平成24年2月24日

ハーバー委員会

沈鍾チェーン交換作業について

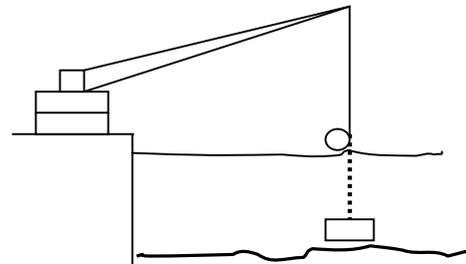
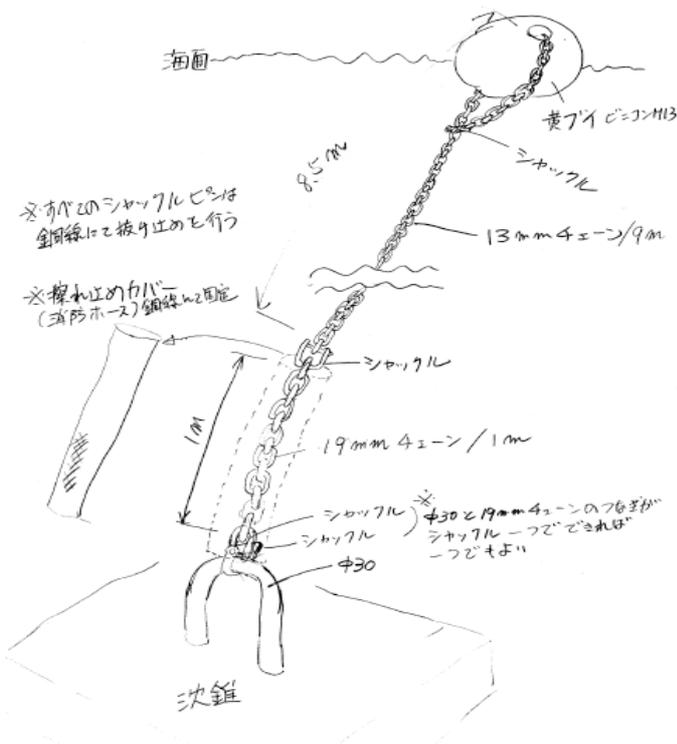
チェーンの交換は鬼崎新港に移ってから3回目となります。破断したチェーンを見ると、風と波浪により、沈鍾と接続部チェーンの擦れが切断の主な原因と思われます。今回は少しでも耐用年数が長くなるよう対策として、チェーンの太さを現行11mmから13mmへ変更、最下部の沈鍾との接続部を19mmとし、さらにホースで擦れ止カバーを施すことにしました。
